## 改善箇所説明図

### フランジ組立図

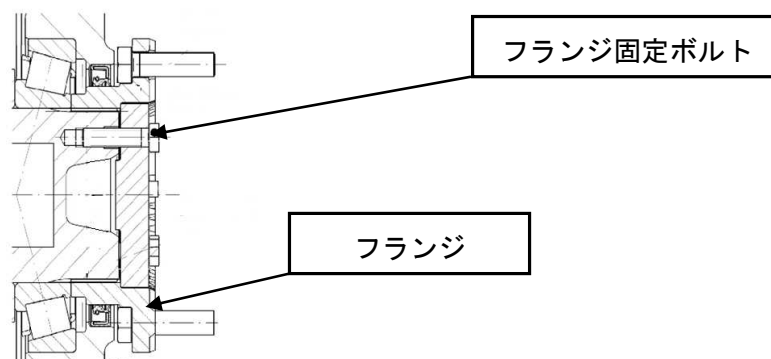
動力伝達装置において、トランスファーシャフトとフランジを固定するボルトの取付指示が不適切なため、ネジロック剤の塗布量ならびに締付トルクにばらつきがある。そのため、走行時の振動により当該ボルトが緩み、そのままの状態で使用を続けると、フランジにガタが生じて、ボルトに無理な力が繰り返し加わり、ボルトが折損し、最悪の場合、プロペラシャフトが外れ走行不能となるおそれがある。

トランスファーのフランジ固定ボルトを点検し、ボルトに緩みがあるものについては、フランジを交換する。また、全車両、ネジロック剤を適切に塗布したボルトに交換し規定トルクで締め付ける。

識別：フランジ固定ボルトは全数ボルト頭部に白色ペイントを行う。
